Engineering Change Notice(ECN)

ECN-G-2603-05

(ECP GIII_SKYSEMI007 13 Slot FOUP HAND 개조 건 SW업데이트)

FA연구소 제어1팀

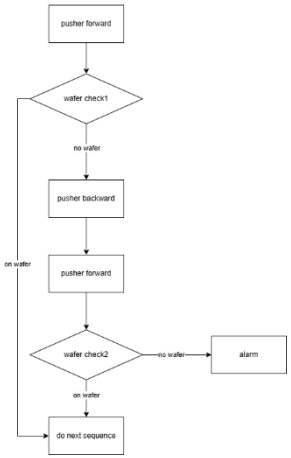
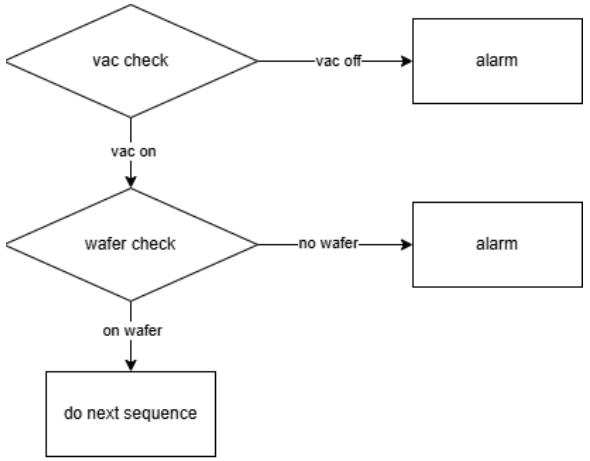
상세내용 Detail	1. 변경 전 핸드는 푸셔 타입으로 암 레디 시 암 레디 후 푸셔를 전진 시킴	1. 변경 후 핸드는 베큠 타입으로 암 레디 후 동작 완료함

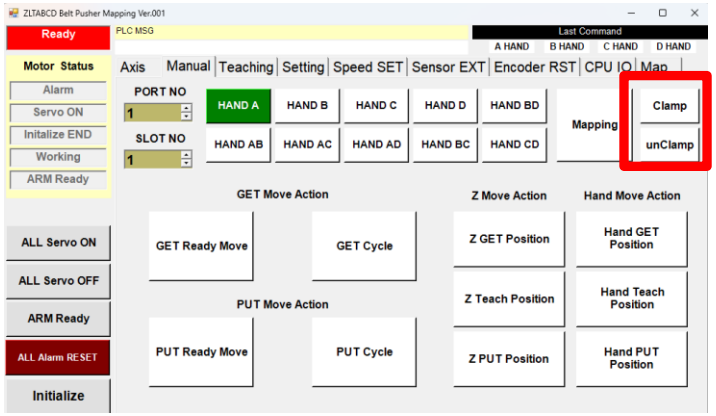
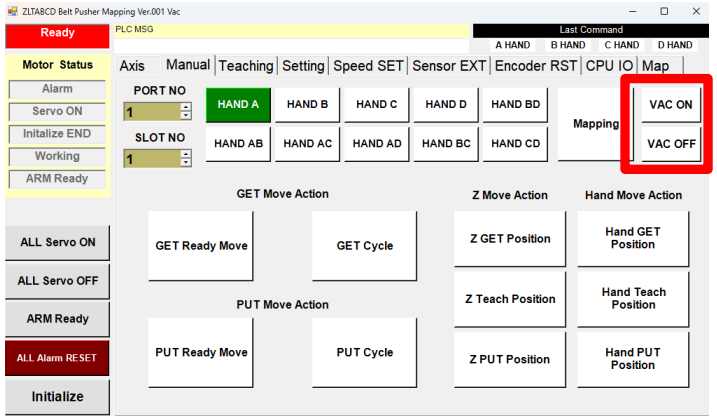
상세내용 Detail	1. 변경 전 핸드는 푸셔 타입으로 No 웨이퍼 체크 시 웨이퍼 체크1 후 푸셔 BW, FW 후 웨이퍼 체크2를 함	1. 변경 후 핸드는 베큠 타입으로 No 웨이퍼 체크 시 웨이퍼 체크를 한 번만 함

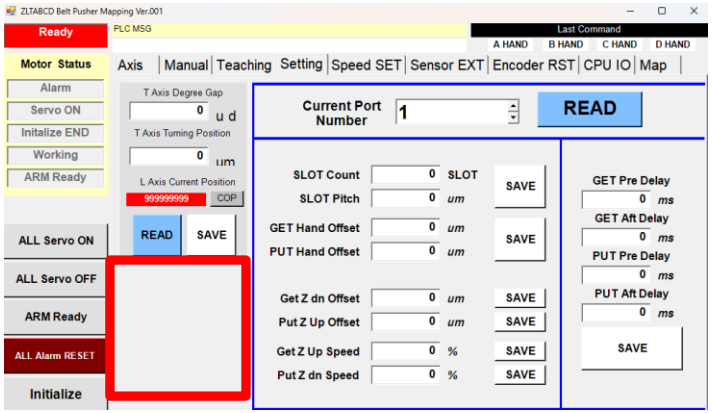
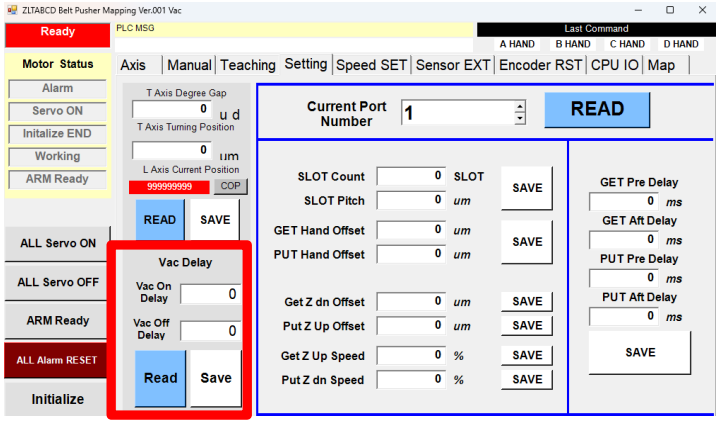
상세내용 Detail	1. 변경 전 핸드는 푸셔 타입으로 On 웨이퍼 체크 시 웨이퍼 체크1 후 푸셔 BW,FW 후 웨이퍼 체크2를 함	1. 변경 후 핸드는 베큠 타입으로 On 웨이퍼 체크 시 VAC ON 상태 확인 후 웨이퍼 체크를 함

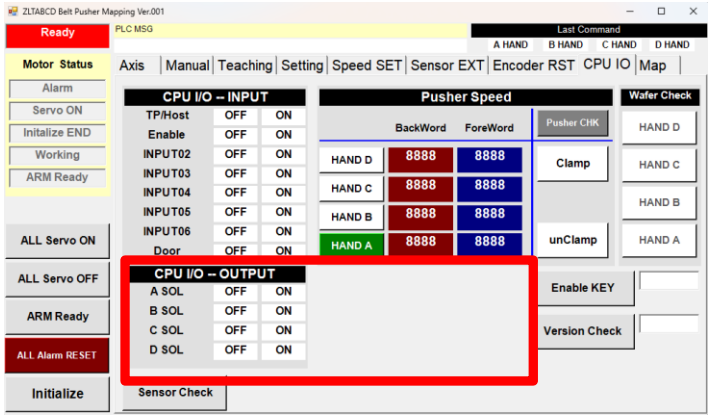
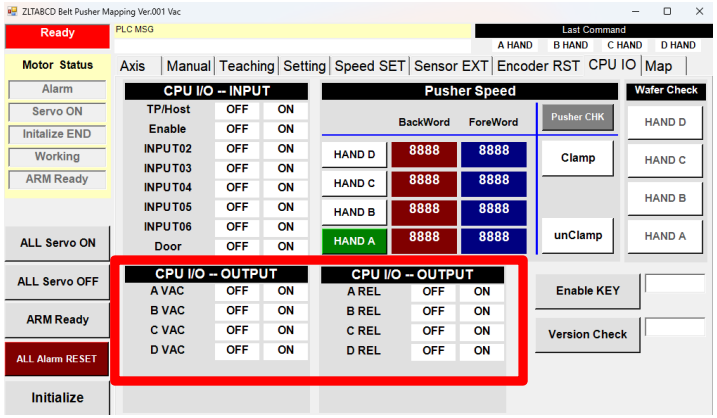
상세내용 Detail	1. 변경 전 핸드는 푸셔 타입으로 TP의 매뉴얼 탭에서 푸셔 Clamp/unClamp 동작 가능	1. 변경 후 핸드는 베큠 타입으로 TP의 매뉴얼 탭에서 베큠 ON/OFF 동작 가능
